Сводная информация про проекту на Академической площади 1,3

Проект площадки и зоны отдыха, фото с информационного щита

Схема обустройства пространства

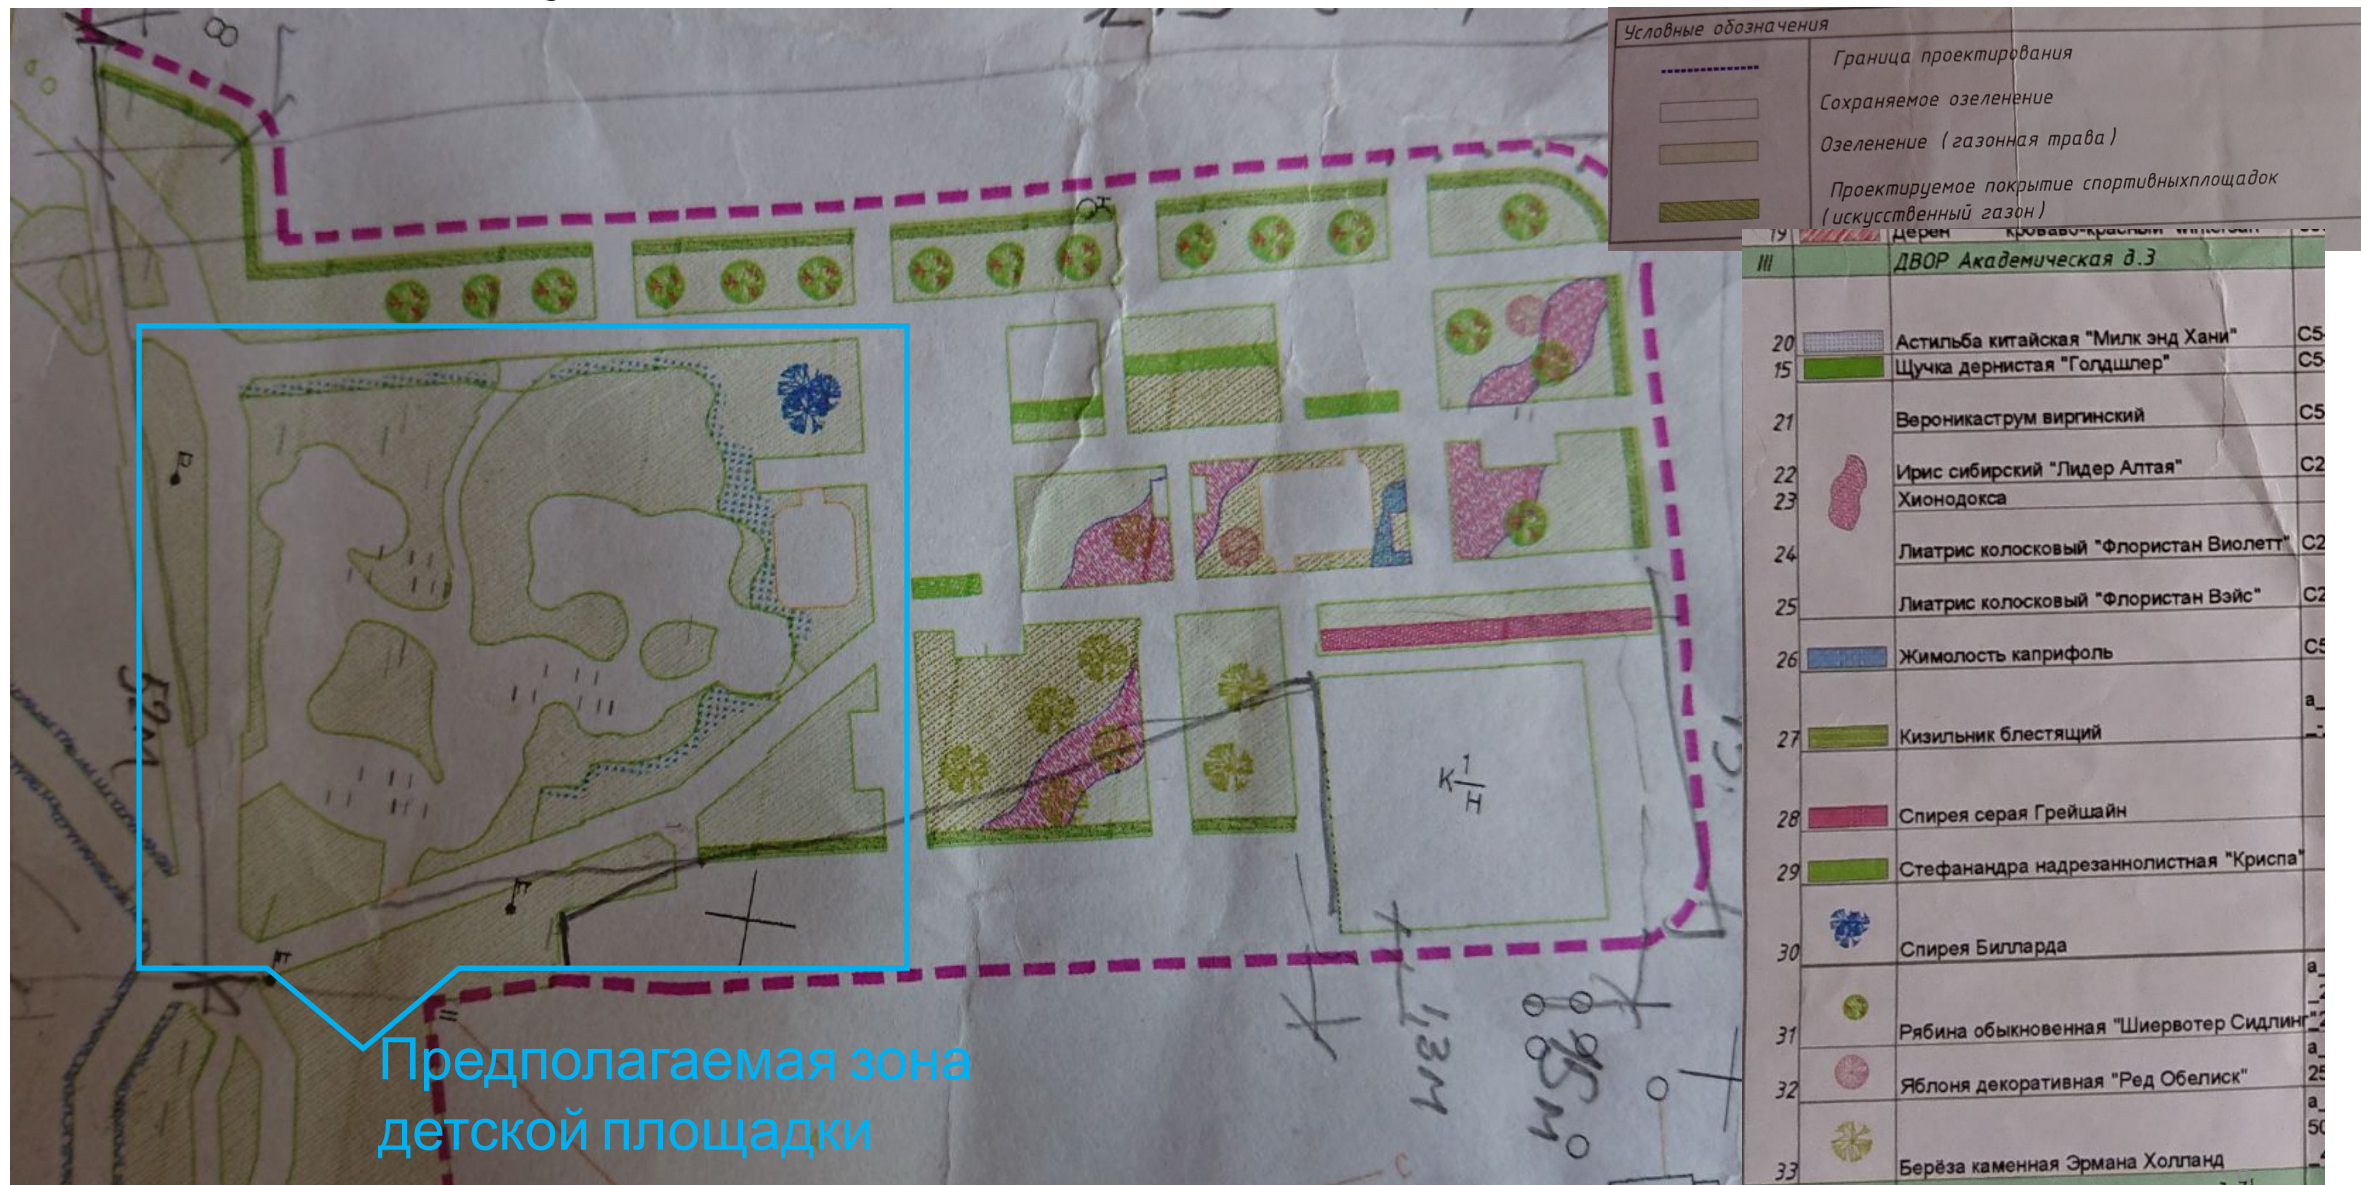
- Существенное уменьшение территории детской площадки
- Ограничение по возрасту для играющих детей
- Малое количество скамеек
- Часть имеющихся скамеек без спинок, что затрудняет прогулки с детьми и отдых лицам старшего возраста
- Отсутствуют песочницы, как один из самых востребованных элементов площадок для детей младшей возрастной группы
- Отсутствуют карусели
- Предлагаемое покрытие дорожек из плитки имеет соединительные швы, что при использовании на детской площадке резко повышает риск падения на велосипеде либо самокате
- Резиновое покрытие на детской площадке в сочетании со слабо продуваемой территорией вызывает неприятные химические запахи.
- В жаркие и солнечные дни дополнительно к запахам происходит нагрев покрытия и, соответственно, появляется жар снизу.

Схема размещения элементов, двор

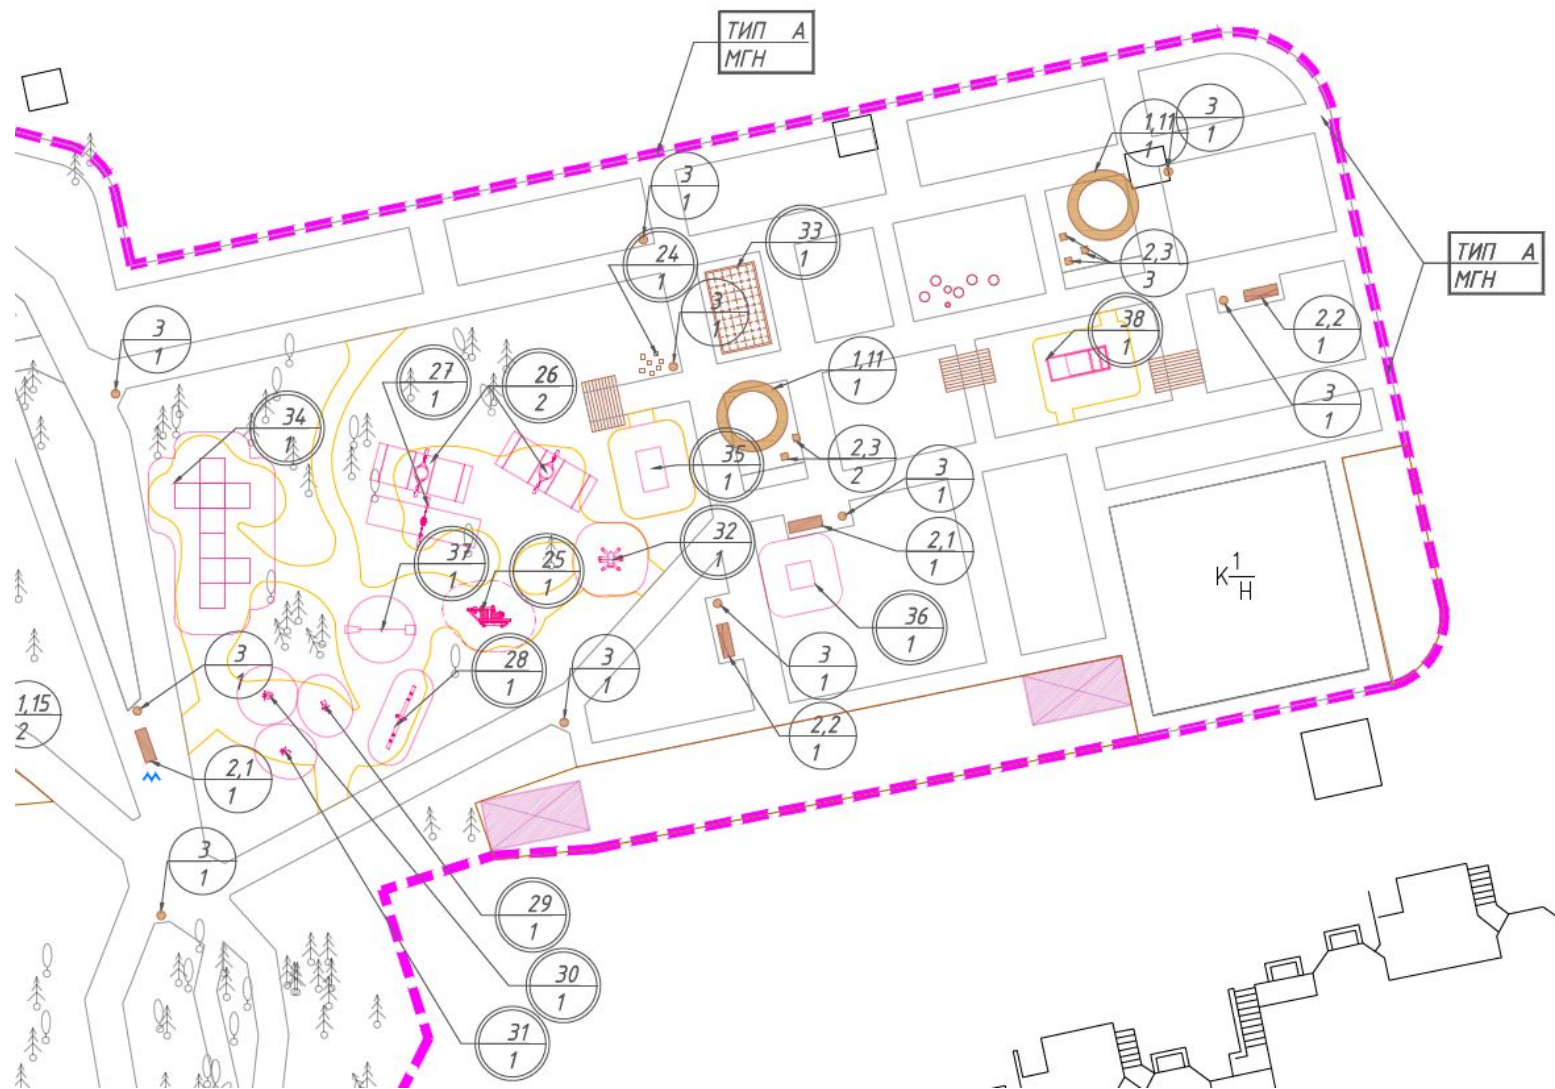
Скамья «Дуга», элемент 1.11, 2 штуки
Вопрос – сколько будет спинок??

- Скамеек: 6 штук, из которых 2 со спинкой, 2 без спинки и у 2ух скамей спинки под вопросом.
- Сидений (табуреток): 5 штук
- Игровых и спортивных элементов: 7 штук, из которых 3 пружинки
- Качелей 4 штуки

- Территория, предлагаемая под детскую площадку, находится в тени и как следствие лед и лужи присутствуют до глубокой весны. Это создает дополнительные риски для травм у детей и ограничивает возможность детей и родителей гулять во дворе дома
- При предлагаемых решениях детям невозможно играть в подвижные игры, такие как салки, догонялки и прочее
- Батуты, как один из элементов расположенных вблизи детской площадки, весьма травмоопасны. Заниматься на батутах ребенок имеет право только под присмотром ОБУЧЕННЫХ взрослых.

Сравнение элементов старой и новой площадок:

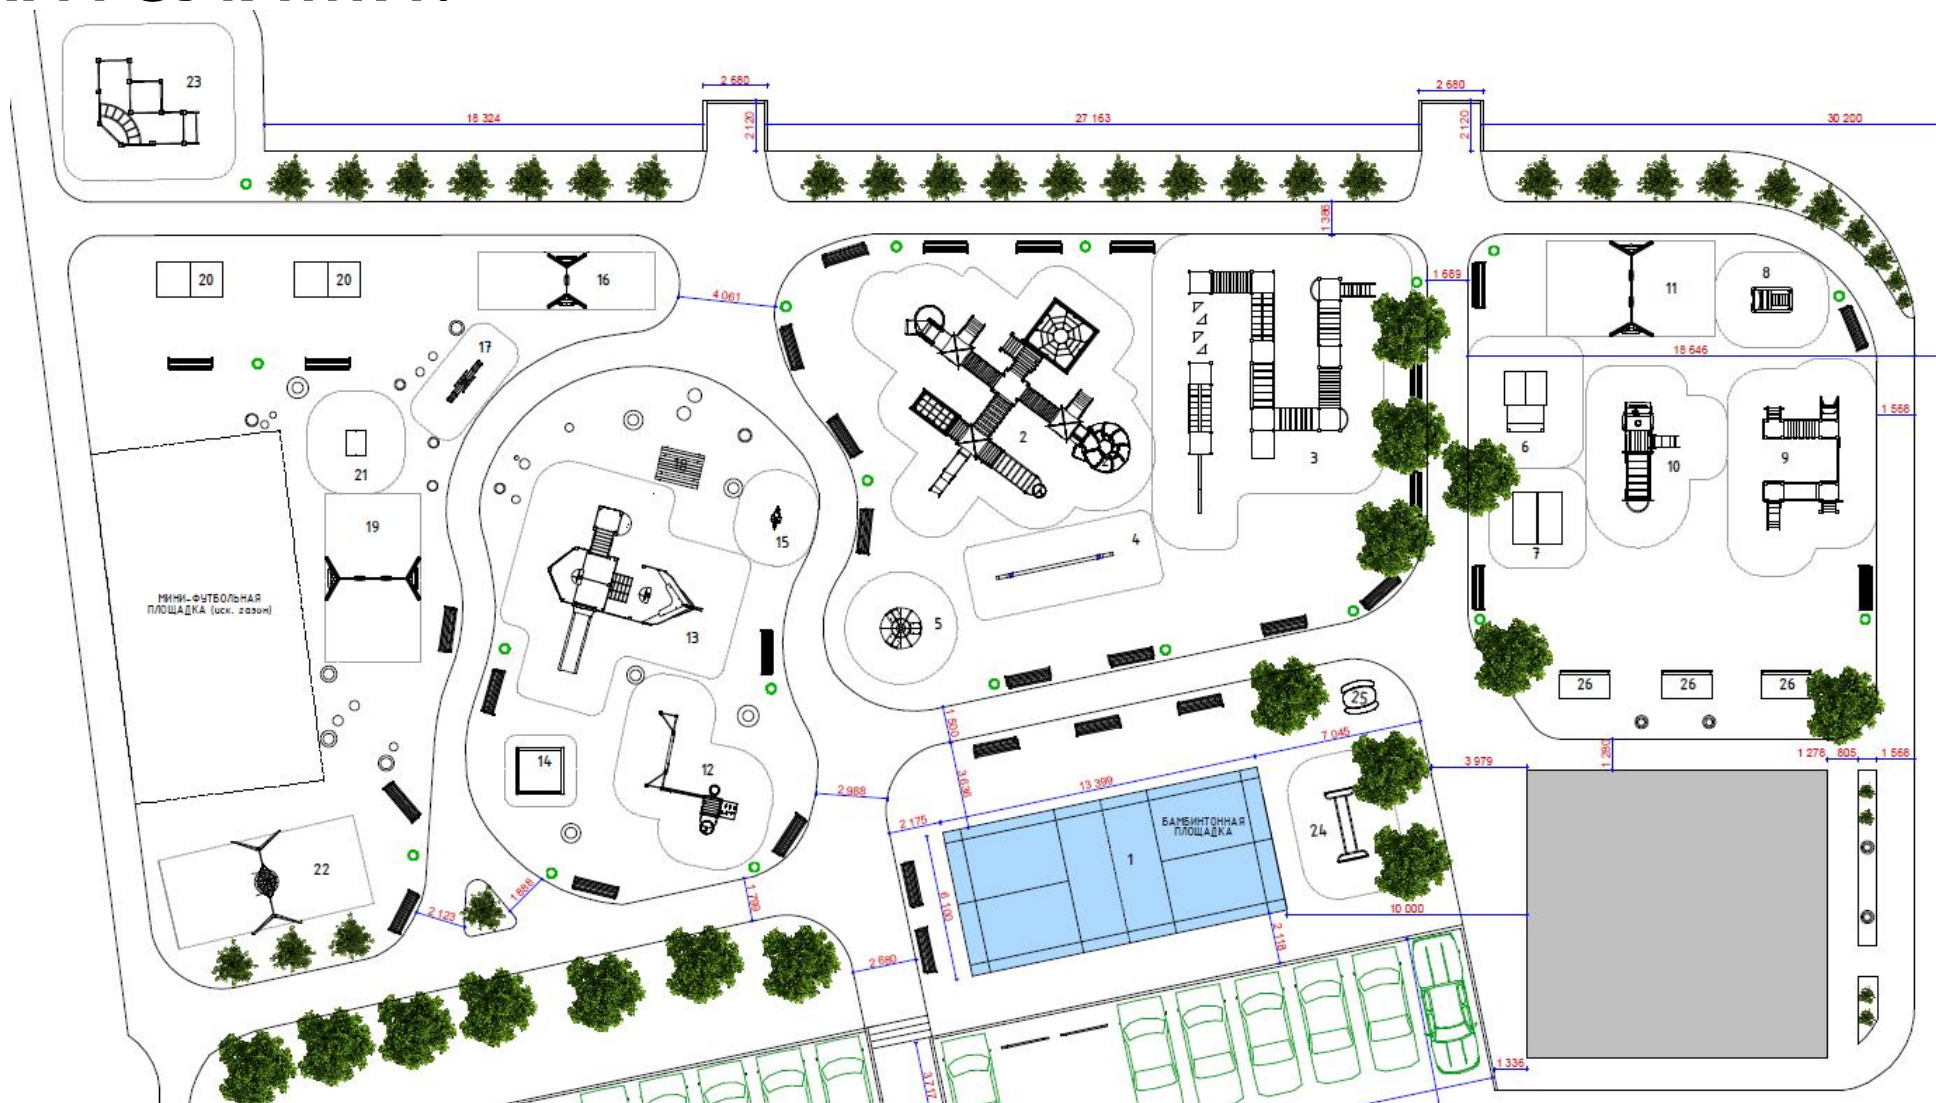
- Скамеек всего: 11, из которых 5 табуретов, 2 скамейки без спинки, 2 со спинкой и 2 под вопросом
- Игровых форм: 7
- Песочниц: 0
- Качели: 4, одновременно на 5 человек
- Покрытие дорожек: плитка
- Покрытие зоны детских игр: резина
